Rapport d'inspection - Installation électrique domestique BT / TBT existante

N° de rapport : 23/16-0118/0
 Concerne : ☒ contrôle dans le cadre d'une vente ☐ contrôle périodique
 Type d'habitation : ☒ maison ☐ appartement ☐ autres :
 Demandeur : CERT GREEN - SERRAING
 Personne sur place : code EAN de l'installation :
 Adresse de la visite : 11000 chemin de Welle, 3-6940 BILVAUX
 Date de visite : 28/11/16 Date d'émission : 28/11/16 Références client : NA
 Référentiel réglementaire : RGIE art. ☐ 271 ☒ 276 bis et dérogations ☐ 271 bis ☐ 278
 Référentiel procédure SOCOTEC BELGIUM asbl : CHECK-LIST-INS-E-11

ANNEXE(S) AU PV DE CONTROLE D'UNE INSTALLATION ELECTRIQUE À BASSE TENSION

BIJLAGE(N) AAN VERSLAG Nr / ANNEXE(S) AU RAPPORT N°: 23/160128/02

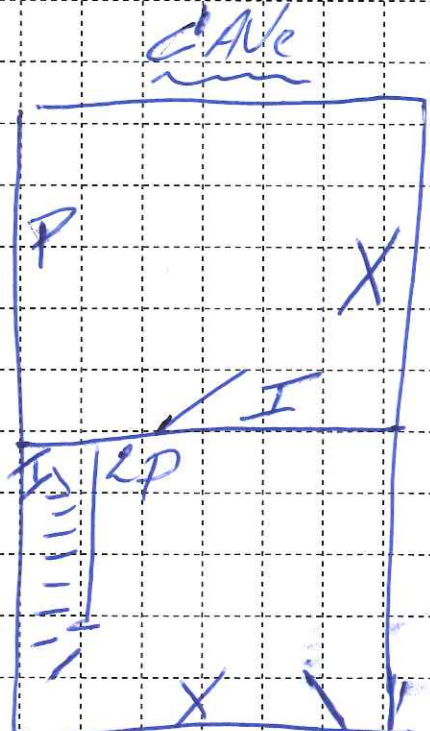
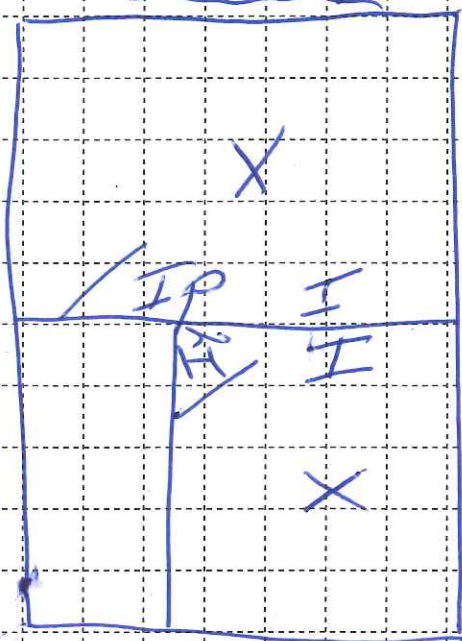
** Absence de plan statique de l'installation
* On a utilisé la tuyauterie de plan
comme piquet de Terre pour les 2 prises
de la cage. * Installation électrique
à recommander ainsi que le coffret
dans sa totalité, dans les règles de l'art
suivant le R.G.I.E*
